ინდივიდუალური ბინათმშენებლობის ამხანაგობა
თაბუკაშვილის 88
საცხოვრებელი სახლი შარტავასა და გოთუას ქუჩებზე

(არქიტექტურული ნაწილი)

ბლოკები N8-N9

თბილისი 2020

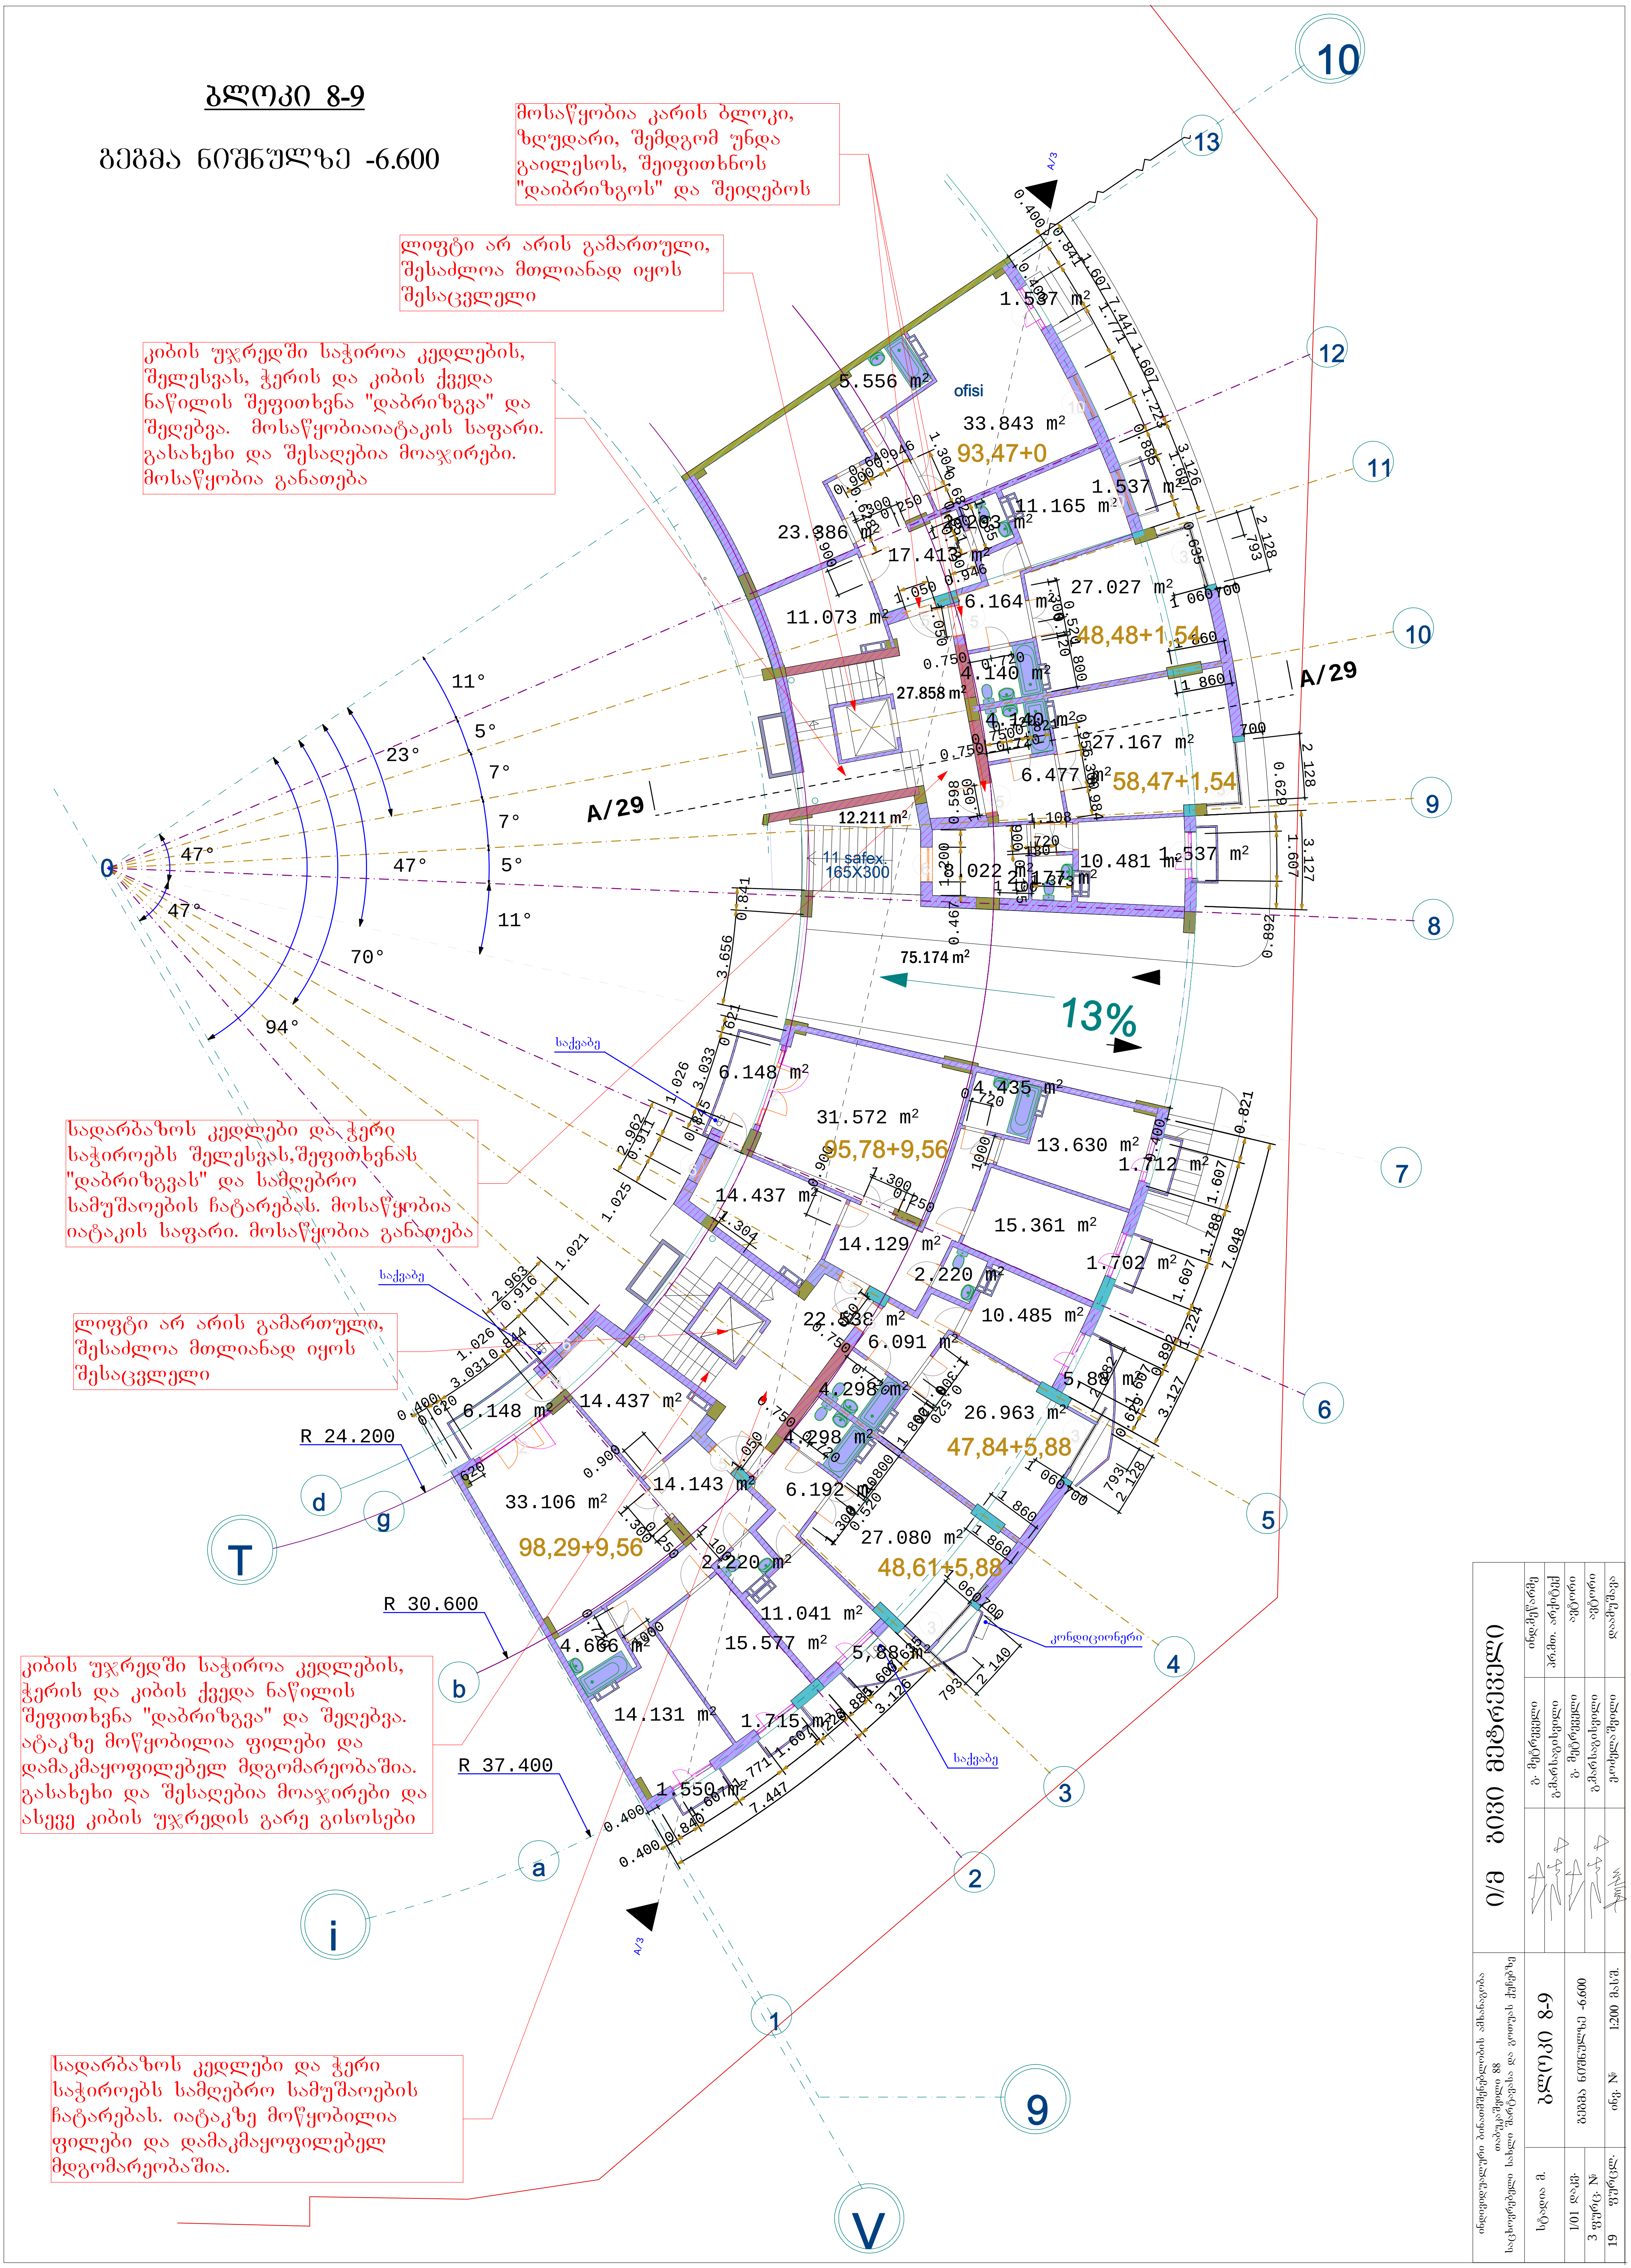
ბლოკი 8-9
გეგმა ნიშნულზე -6.600
მოსაწყობია კარის ბლოკი, ზღუდარი, შემდგომ უნდა გაილესოს, შეიფითხნოს "დაიბრიზგოს" და შეიღებოს
ლიფტი არ არის გამართული, შესაძლოა მთლიანად იყოს შესაცვლელი
კიბის უჯრედში საჭიროა კედლების, შელესვას, ჭერის და კიბის ქვედა ნაწილის შეფითხვნა "დაბრიზგვა" და შეღებვა. მოსაწყობიაიატაკის საფარი. გასახეხი და შესაღებია მოაჯირები. მოსაწყობია განათება
სადარბაზოს კედლები და ჭერი საჭიროებს შელესვას,შეფითხვნას "დაბრიზგვას" და სამღებრო სამუშაოების ჩატარებას. მოსაწყობია იატაკის საფარი. მოსაწყობია განათება
ლიფტი არ არის გამართული, შესაძლოა მთლიანად იყოს შესაცვლელი
კიბის უჯრედში საჭიროა კედლების, ჭერის და კიბის ქვედა ნაწილის შეფითხვნა "დაბრიზგვა" და შეღებვა. ატაკზე მოწყობილია ფილები და დამაკმაყოფილებელ მდგომარეობაშია. გასახეხი და შესაღებია მოაჯირები და ასევე კიბის უჯრედის გარე გისოსები
სადარბაზოს კედლები და ჭერი საჭიროებს სამღებრო სამუშაოების ჩატარებას. იატაკზე მოწყობილია ფილები და დამაკმაყოფილებელ მდგომარეობაშია.

გეგმა ნიშნულზე 26.400

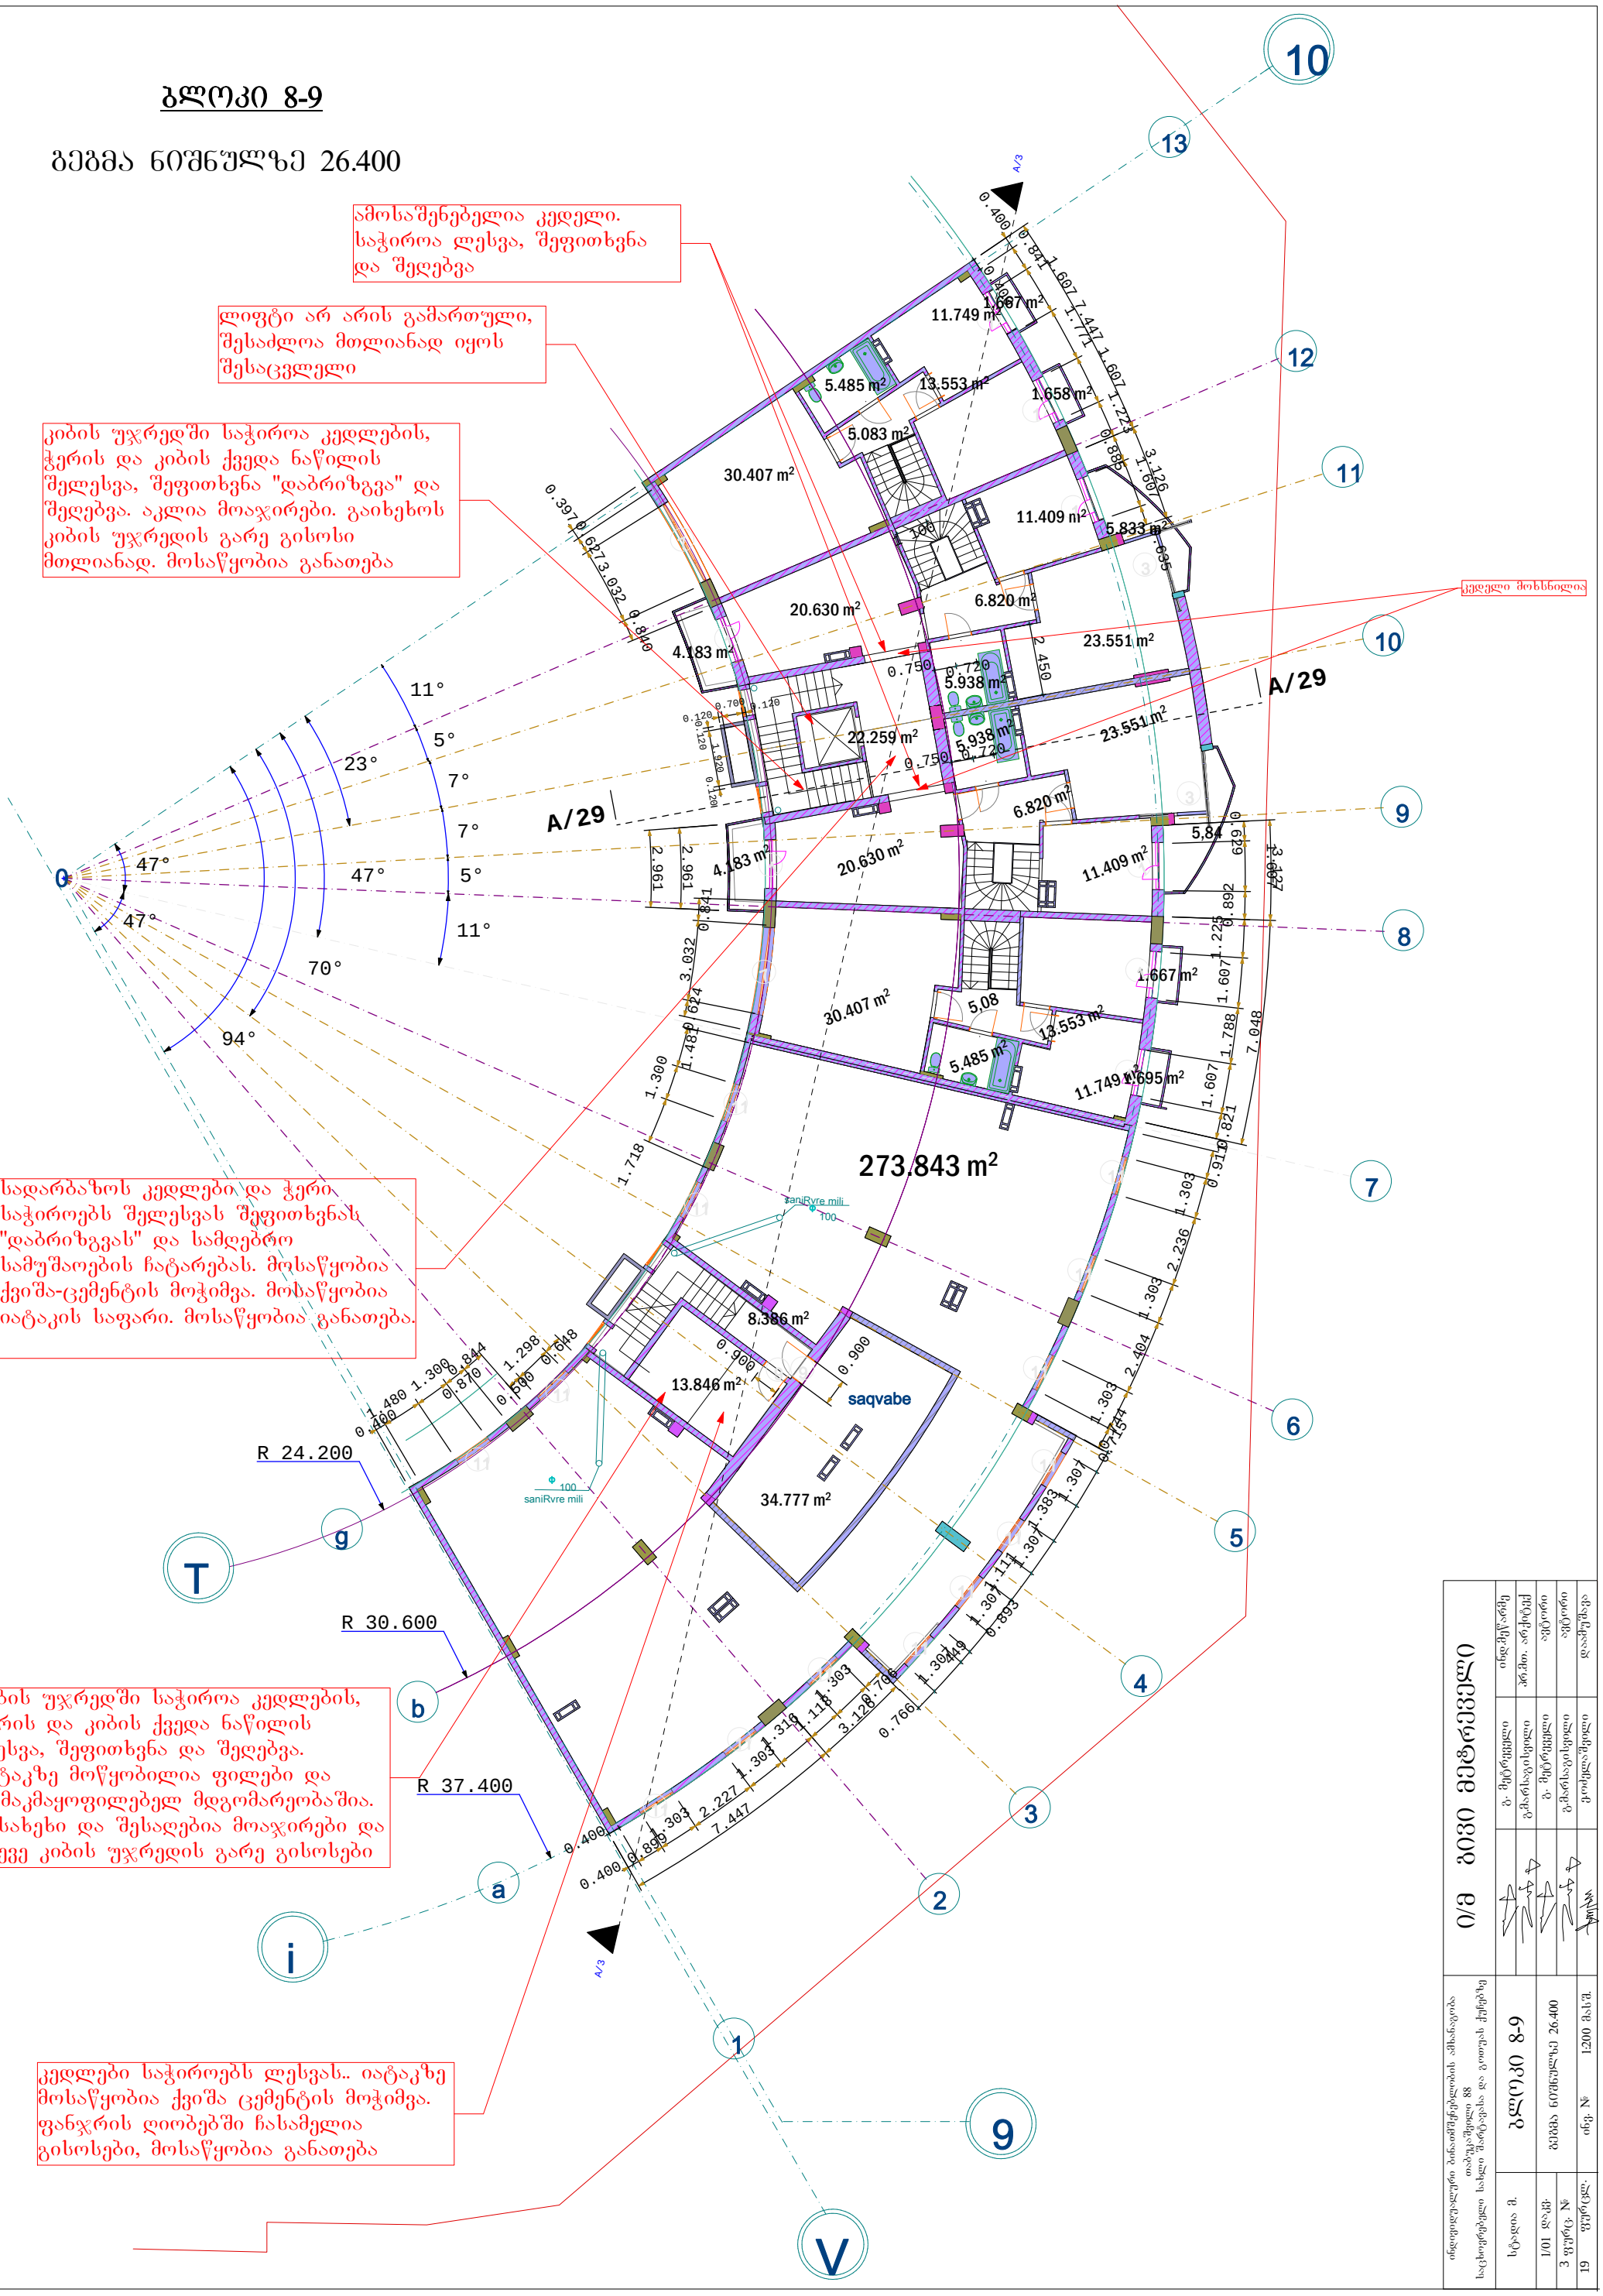
ამოსაშენებელია კედელი. საჭიროა ლესვა, შეფითხვნა და შელებვა

ლიფტი არ არის გამართული, შესაძლოა მთლიანად იყოს შესაცვლელი

კიბის უჯრედში საჭიროა კედლების, ჭერის და კიბის ქვედა ნაწილის შელესვა, შეფითხვნა "დაბრიზგვა" და შელებვა. აკლია მოაჯირები. გაიხეხოს კიბის უჯრედის გარე გისოსი მთლიანად. მოსაწყობია განათება

სადარბაზოს კედლები და ჭერი საჭიროებს შელესვას შეფითხვნას "დაბრიზგვას" და სამღებრო სამუშაოების ჩატარებას. მოსაწყობია ქვიშა-ცემენტის მოჭიმვა. მოსაწყობია იატაკის საფარი. მოსაწყობია განათება.

კიბის უჯრედში საჭიროა კედლების, ჭერის და კიბის ქვედა ნაწილის ლესვა, შეფითხვნა და შელებვა. იატაკზე მოწყობილია ფილები და დამაკმაყოფილებელ მდგომარეობაშია. გასახეხი და შესაღებია მოაჯირები და ასევე კიბის უჯრედის გარე გისოსები

კედლები საჭიროებს ლესვას.. იატაკზე მოსაწყობია ქვიშა ცემენტის მოჭიმვა. ფანჯრის ღიობებში ჩასამელია გისოსები, მოსაწყობია განათება

კედელი მოხსნილია
